**Osservazione della Parco eolico Lesina s.r.l. al progetto:  
PARCO EOLICO "LESINA-APRICENA" (FG) DI POTENZA PARI A 33,6 MW E  
RELATIVE INFRASTRUTTURE DI CONNESSIONE**

**Progetto di realizzazione del parco eolico "Lesina-Apricena" (FG) di potenza pari a 33,6 MW e relative infrastrutture di connessione**

**Codice procedura 4155 del 05/07/2018**

**Proponente: Renvico Italy S.r.l.**

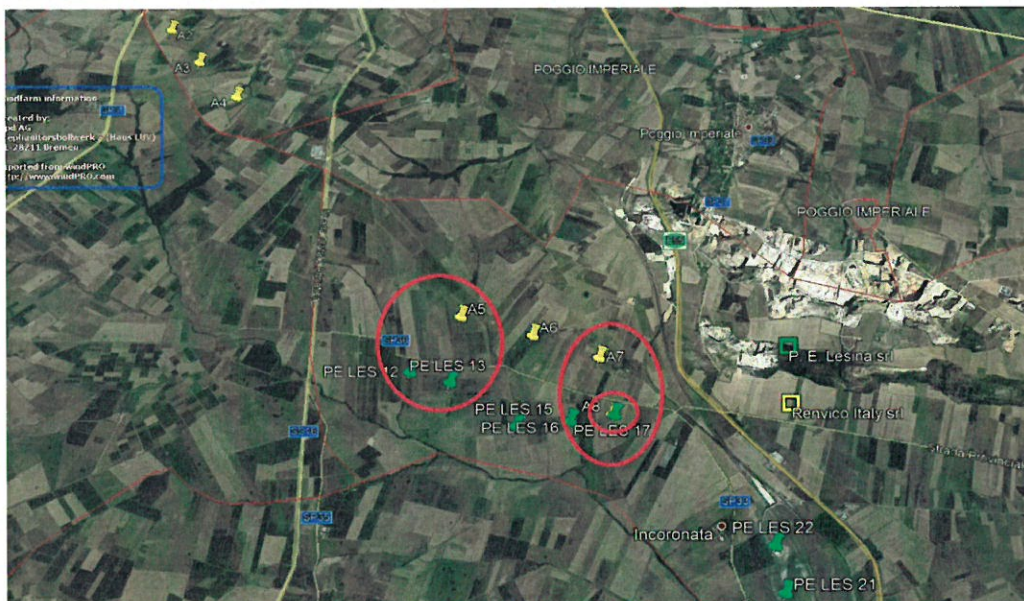
Tale distanza minima, oltre che da un punto di vista di impatto sul paesaggio, è richiesta dai produttori di turbine eoliche allo scopo di evitare problemi aerodinamici alle turbine eoliche e conseguenti rotture a fatica di alcuni importanti componenti meccanici.

La distanza minima è necessaria anche per diminuire e annullare, se possibile, il noto "effetto scia". Tale fenomeno, noto in letteratura come "wake effect", infatti si verifica ogni volta che il flusso del vento incontra un aerogeneratore e crea in uscita una serie di turbolenze che a sua volta producono perdite di produzione nell'aerogeneratore che riceve tale turbolenze.

Si dovrà quindi prevedere una distanza minima, dall'aerogeneratore Renvico in progetto all'aerogeneratore PE Lesina, di 7 diametri, pari a 1050m, nella direzione del vento prevalente ed una distanza di almeno 5 diametri, pari a 750m, nella direzione ortogonale alla direzione del vento prevalente. Come diametro si prende a riferimento quello della turbina di progetto Vestas V150 della Renvico. In allegato è riportata la rosa dei venti dell'area, registrata da misurazioni anemometriche in sito che mostra una direzione del vento prevalente N-NE.

## INTERFERENZA n. 1

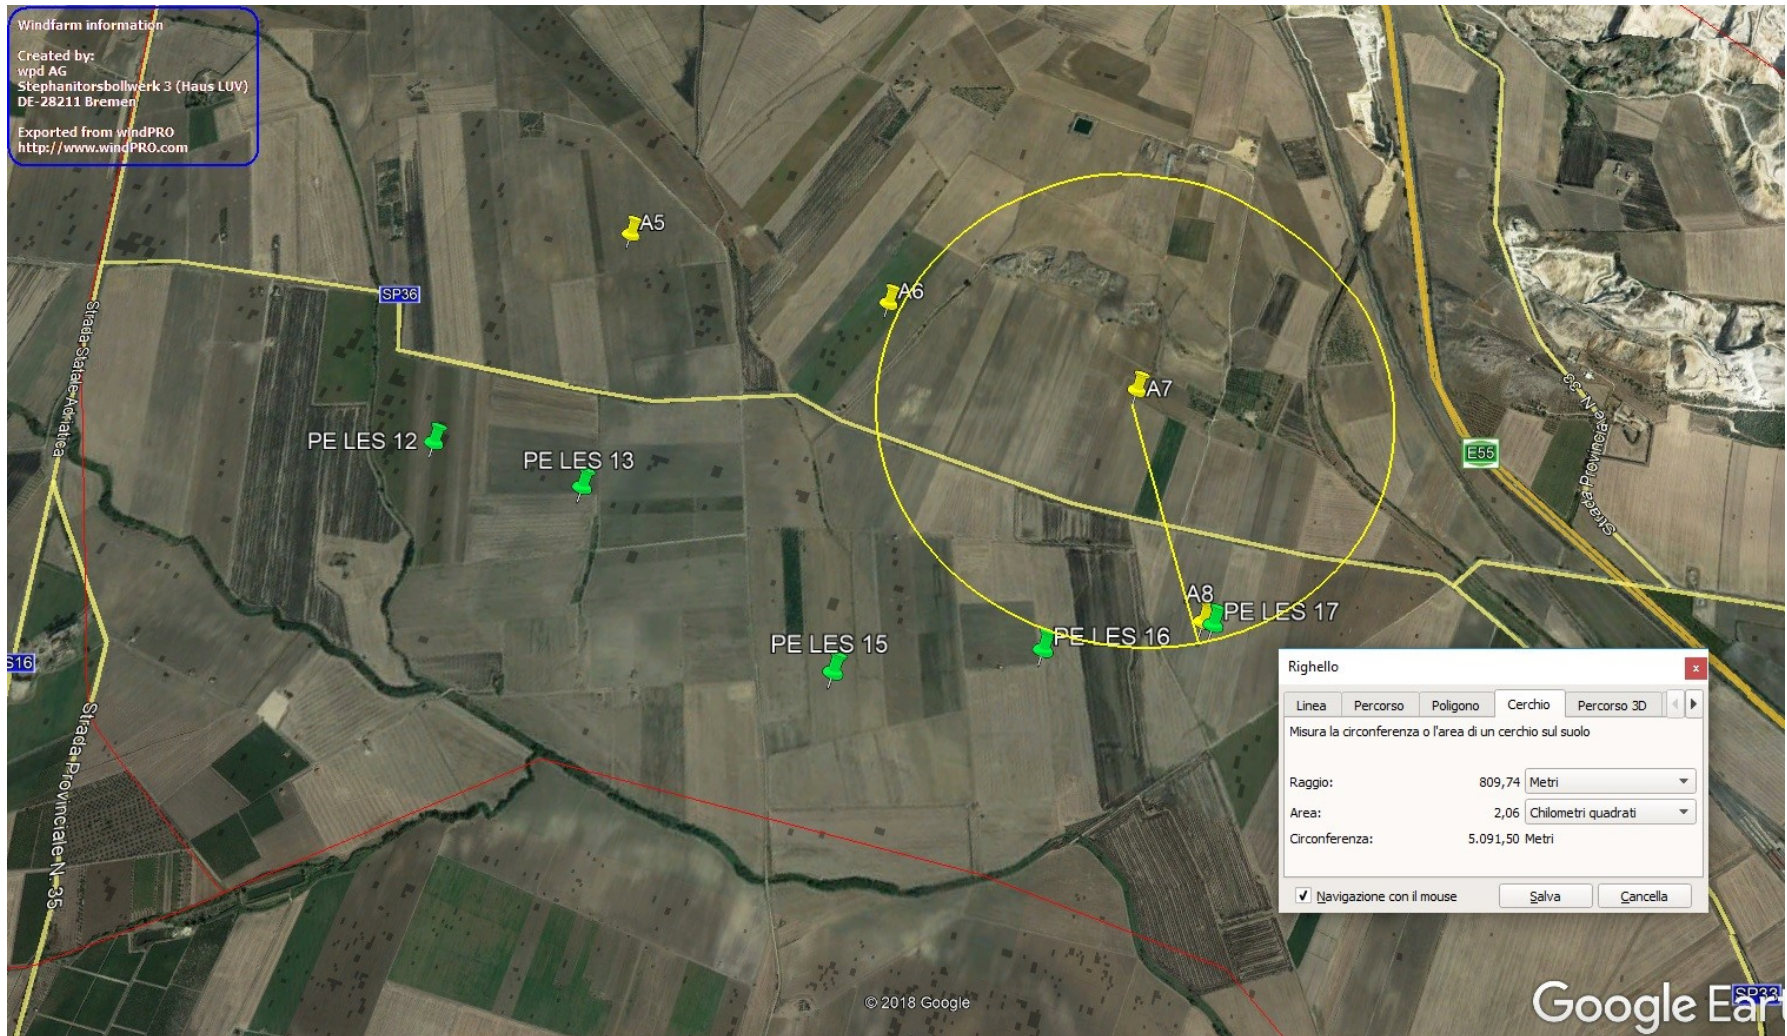
Interdistanza wtg : 29.69 m

## INTERFERENZA n. 2

Interdistanza wtg : 809.74 m

La società PE Lesina chiede pertanto la rimozione o la delocalizzazione degli aerogeneratori n. A8, A5, A7 previsti nel progetto della società Renvico, tenendo in considerazione il layout autorizzato alla P.E. Lesina srl dalla Provincia di Foggia, con det. 2014/672 del 11-3-2014, sulla base di quanto previsto dalle Linee guida nazionali e delle osservazioni sopra esposte in merito alle distanze minime tra aerogeneratori.

### INTERFERENZA n. 3

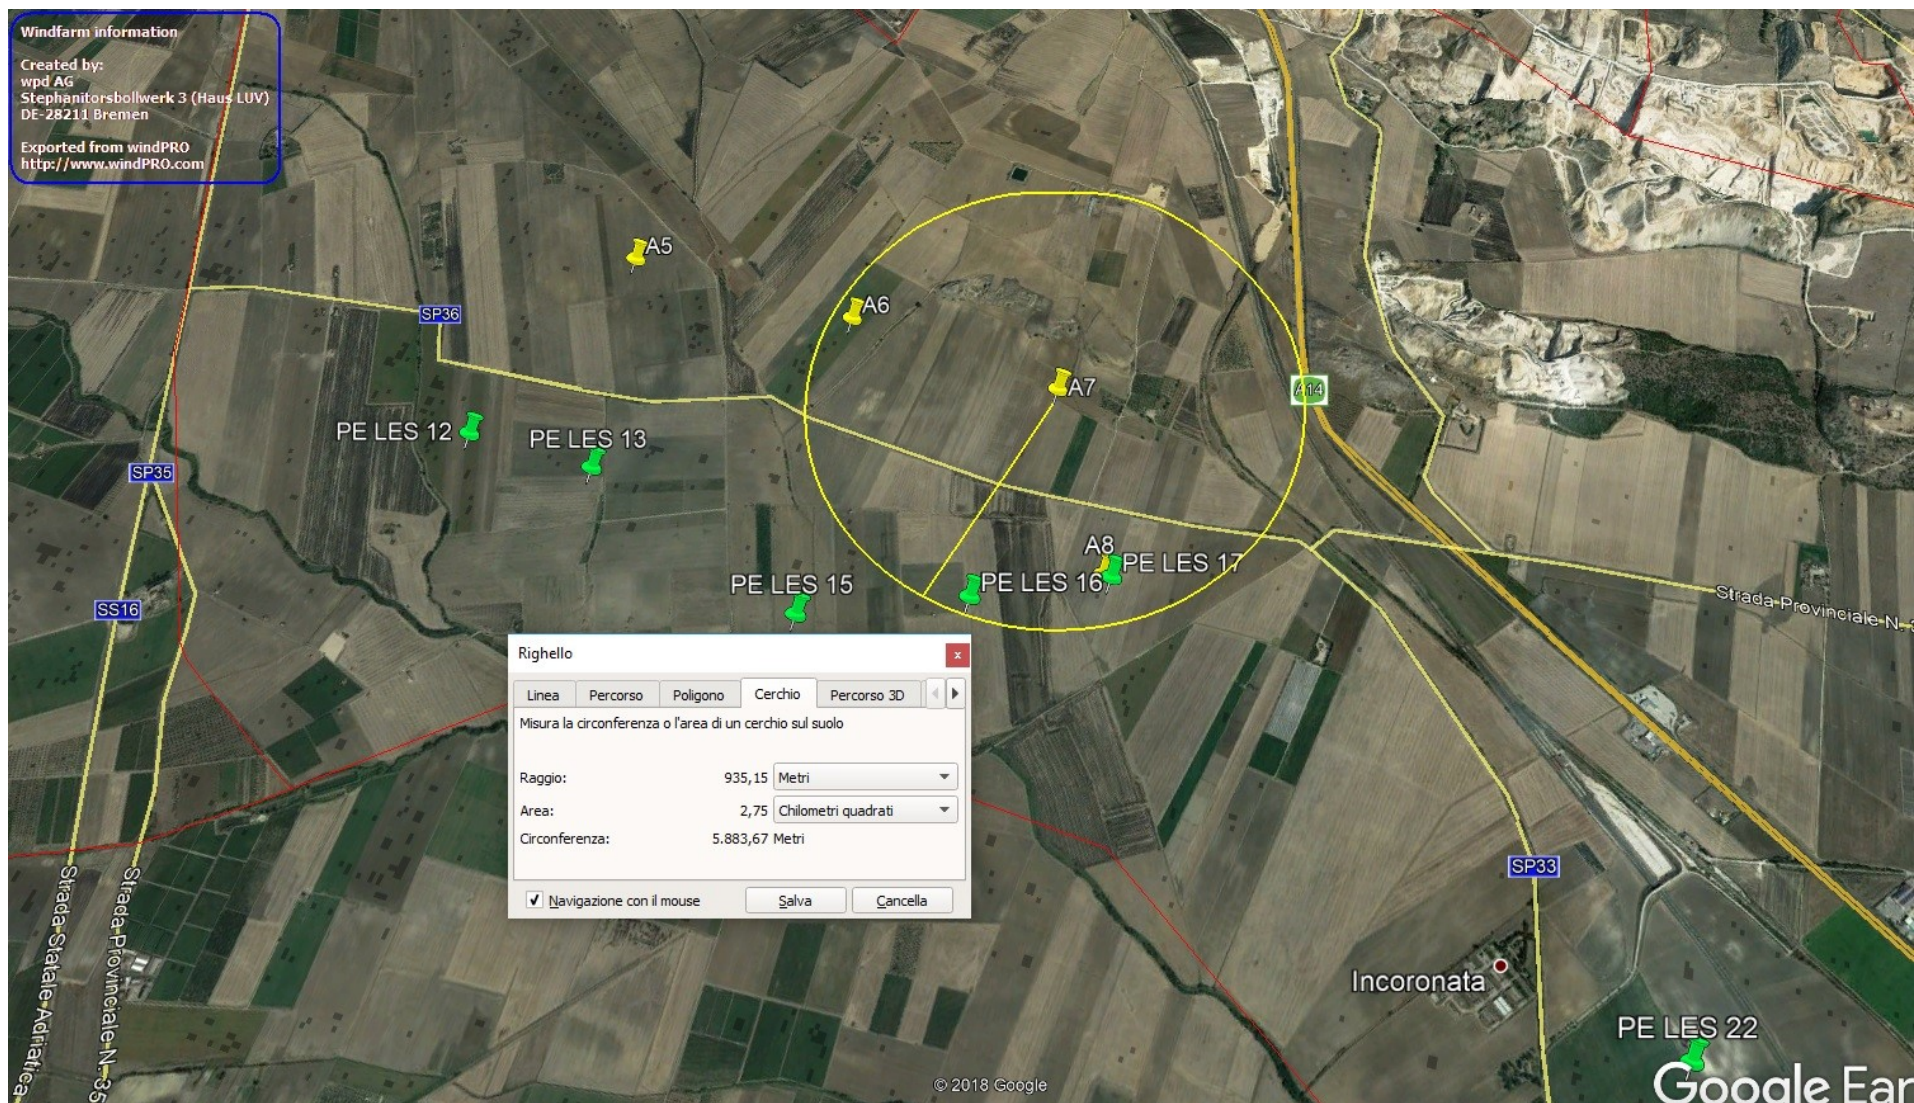
Interdistanza wtg: 935.15 m

# INTERFERENZA n. 4

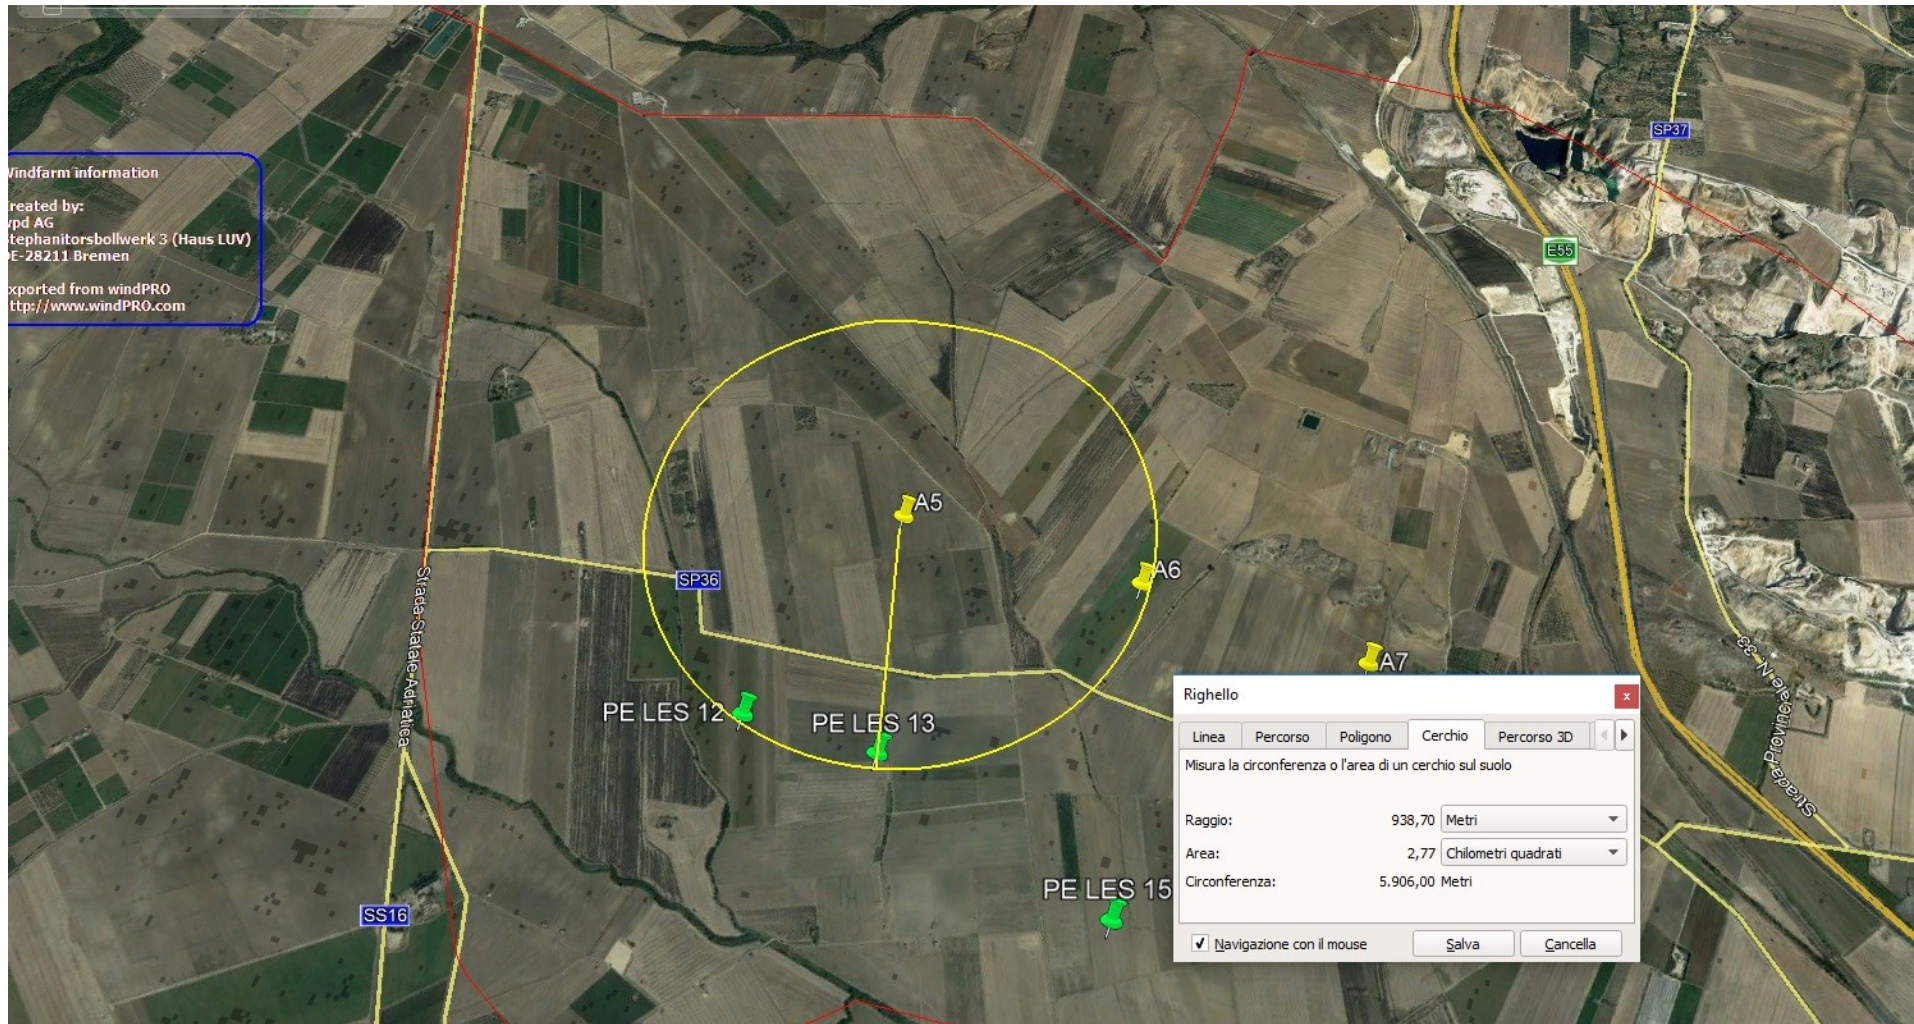
Interdistanza wtg : 938.70 m

# INTERFERENZA n. 5

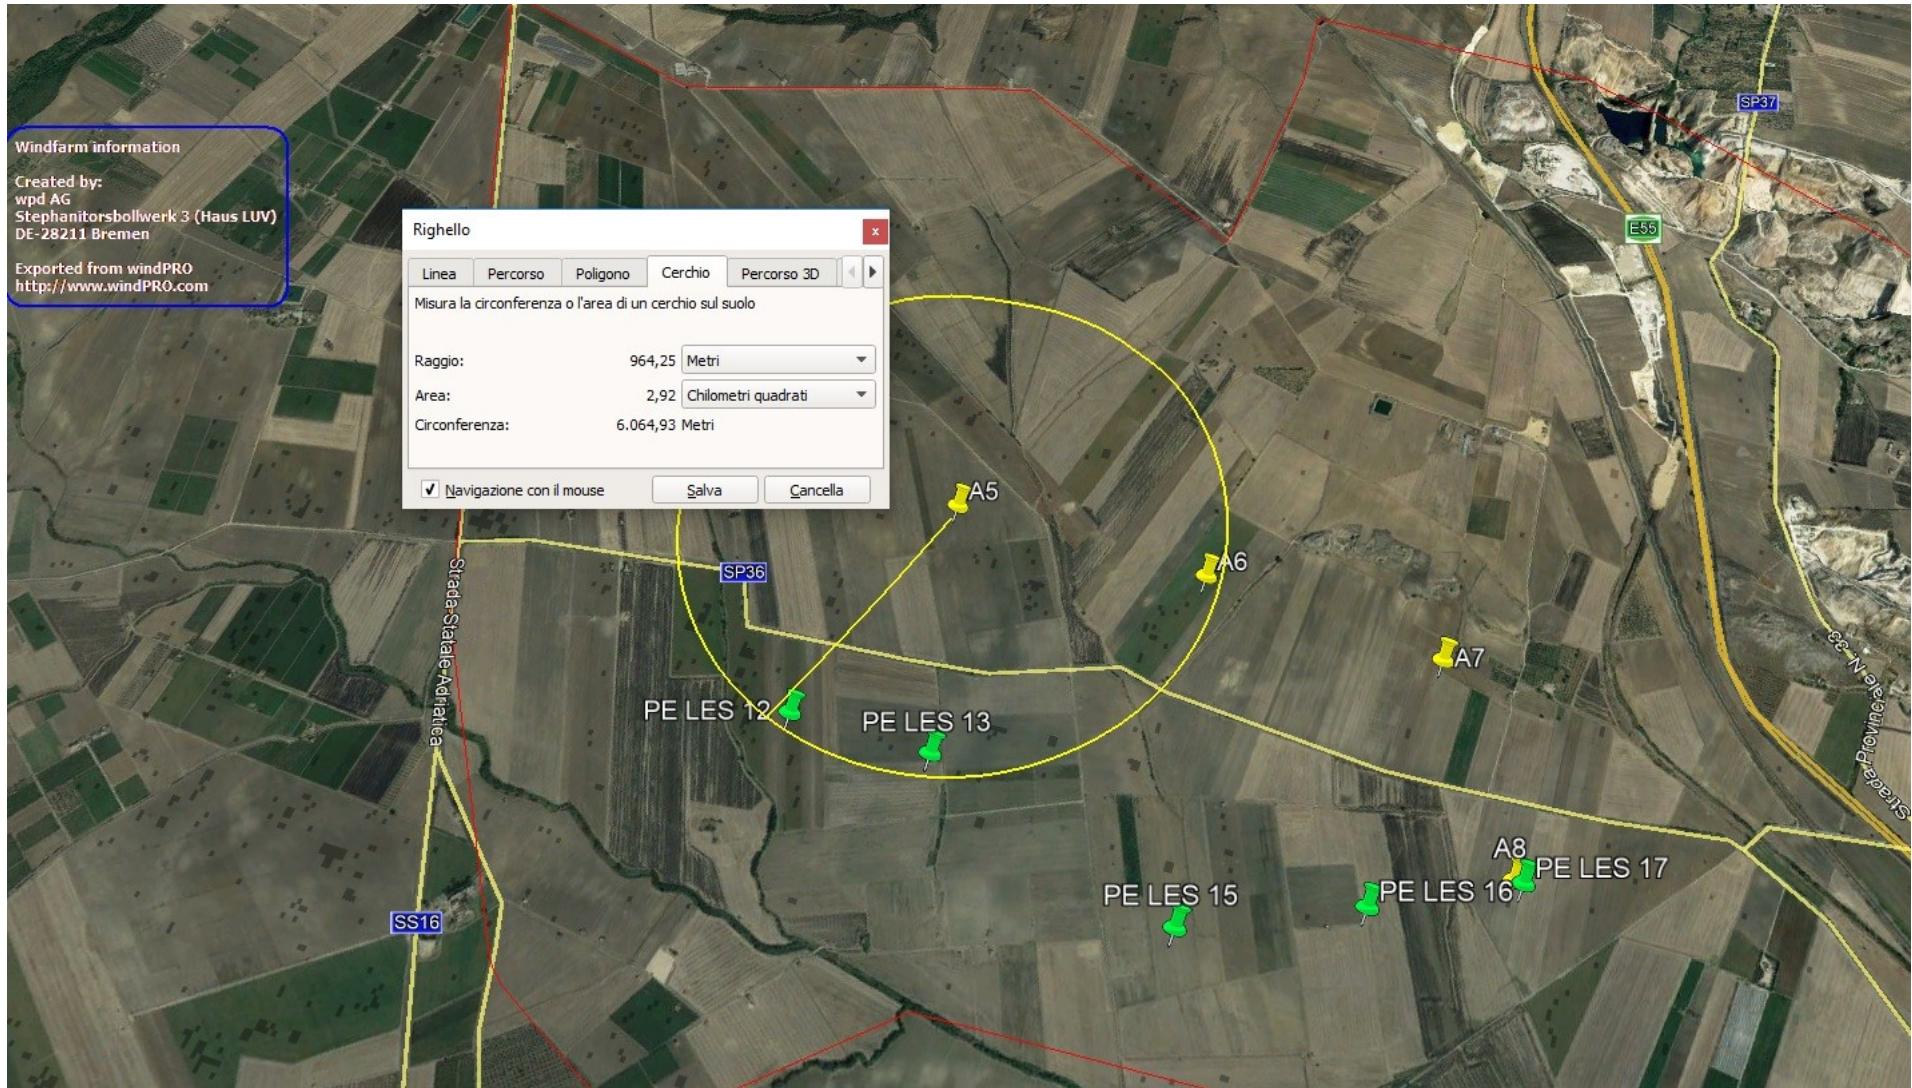
Interdistanza wgt: 964.25 m
